项目名称:
中央·润城

子项目名称: C地块S17#楼

S17#楼一层平面图
S17#楼屋顶平面图

工程编号	21028-C-S17
图 别	建 施
图 号	J-P01
版 本	V3.5
日 期	2024.05

S17#楼屋顶平面图 1:100

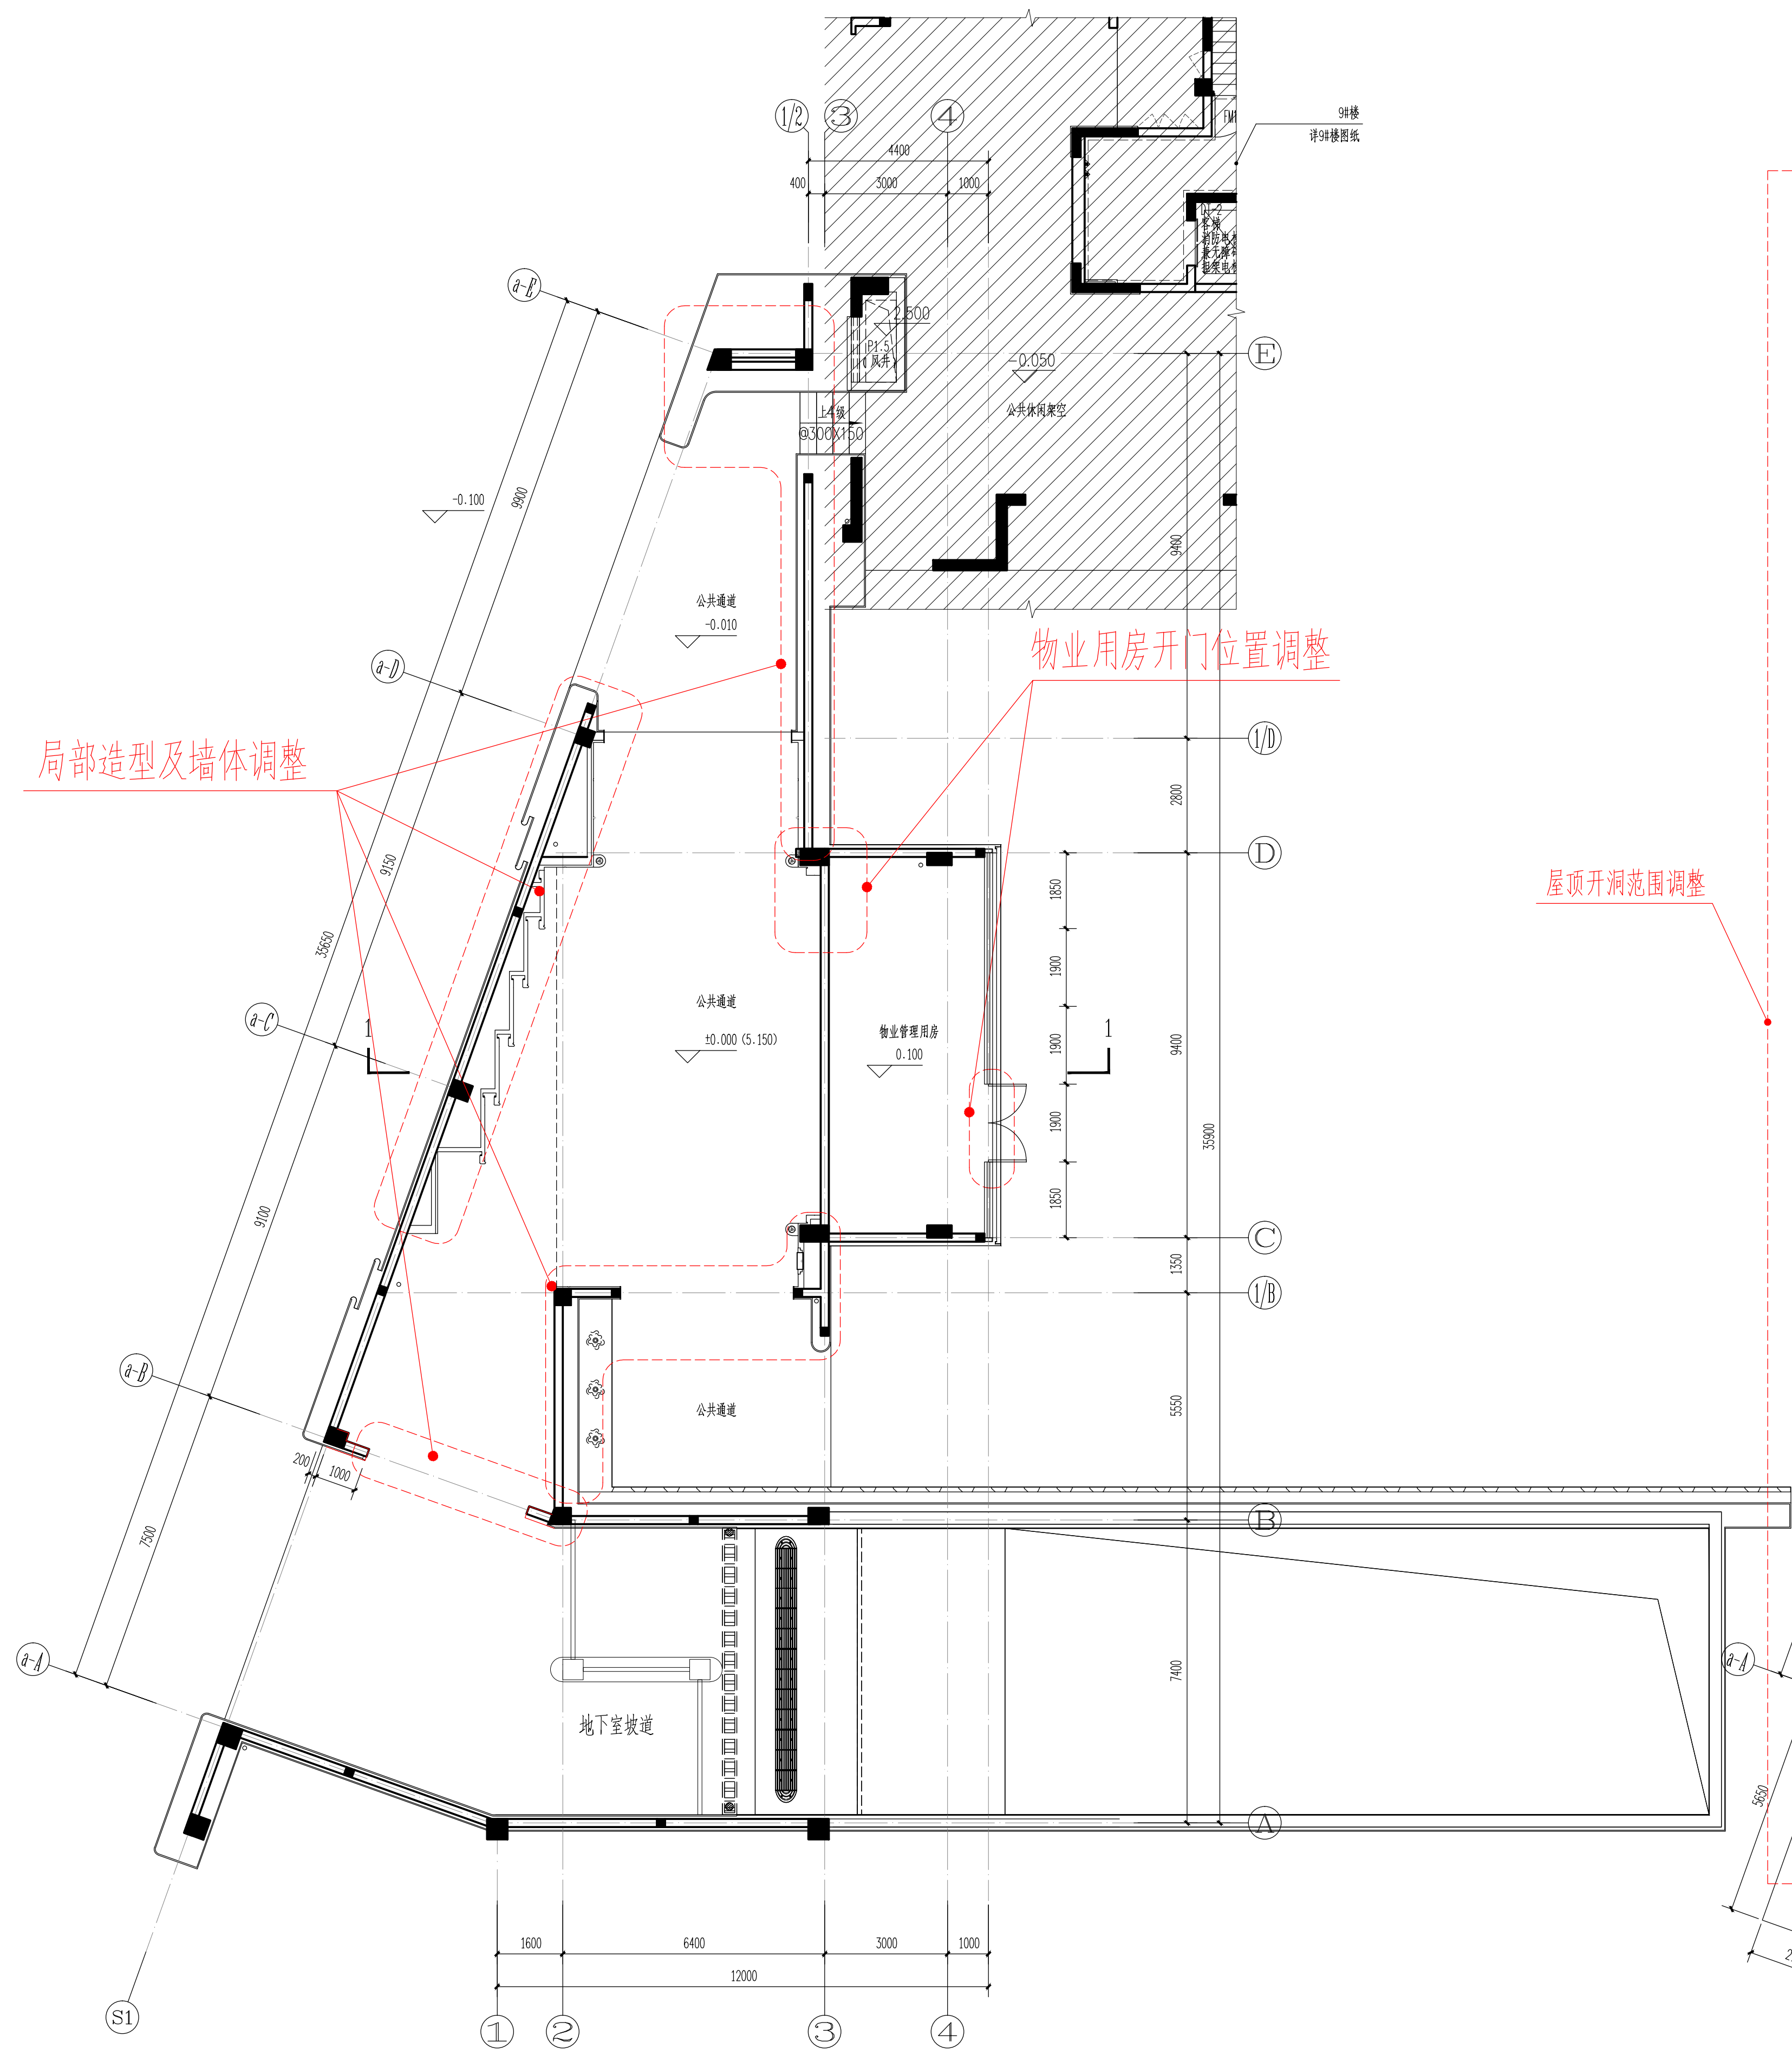
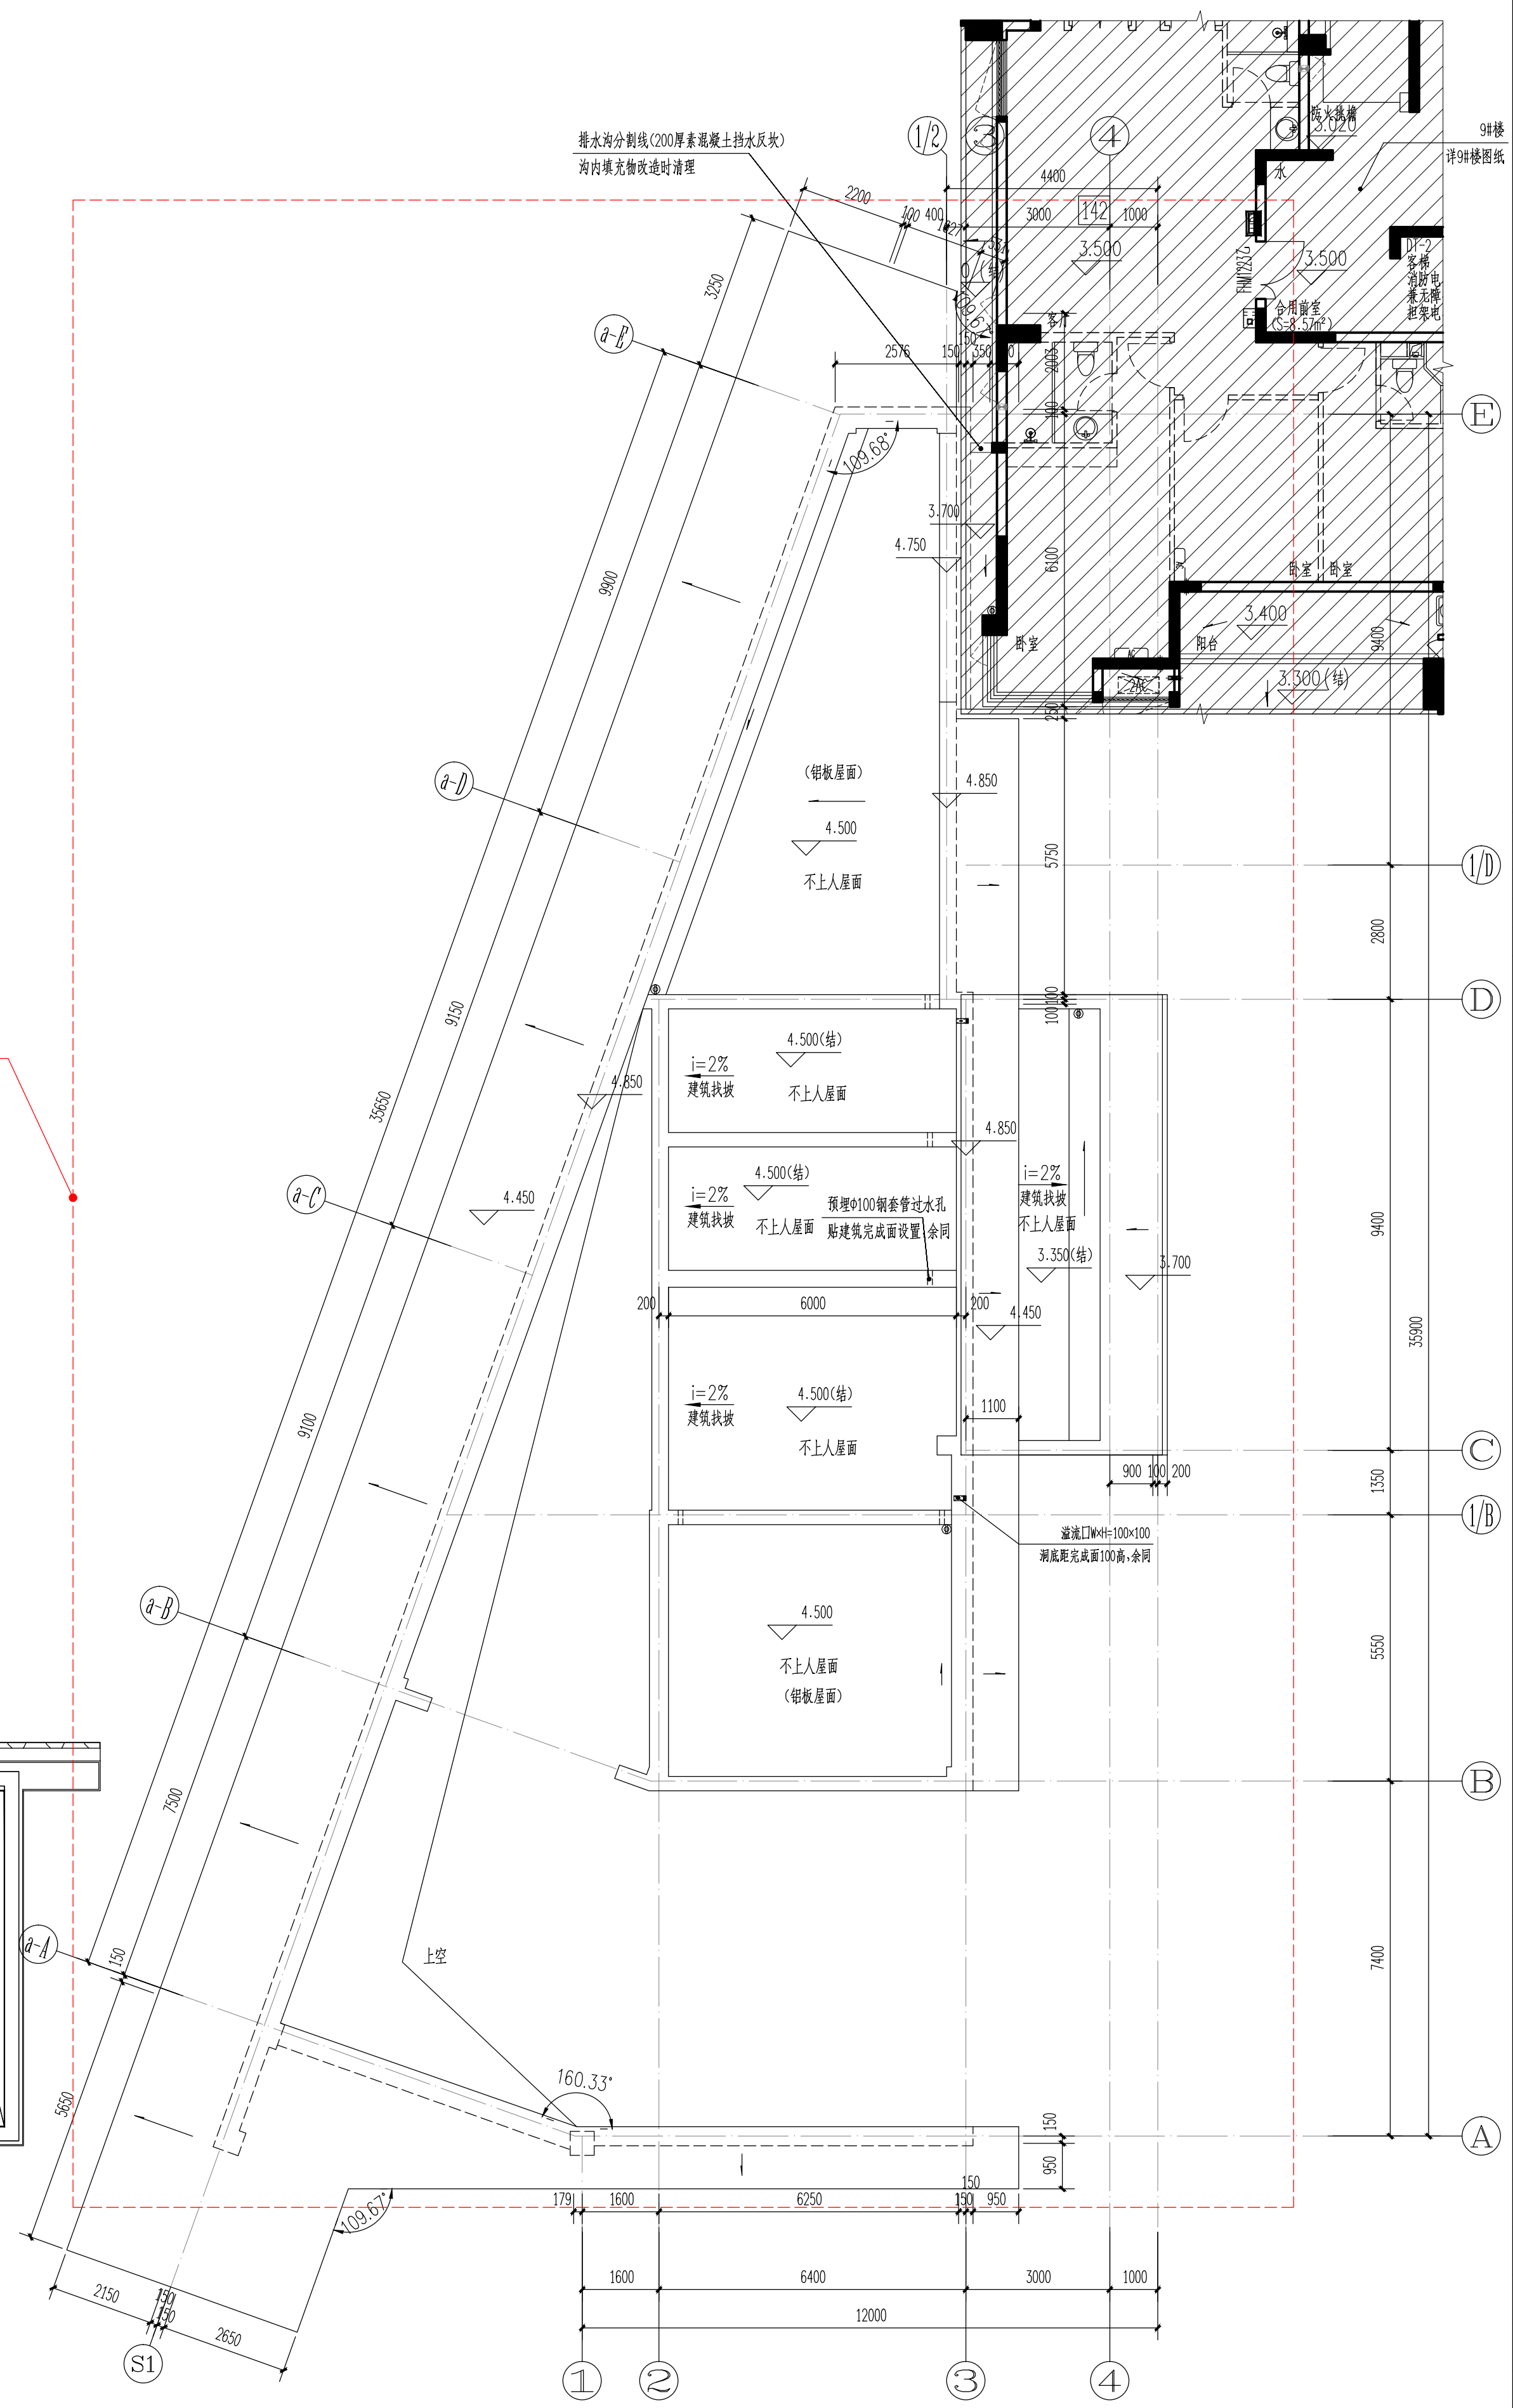
拟变更
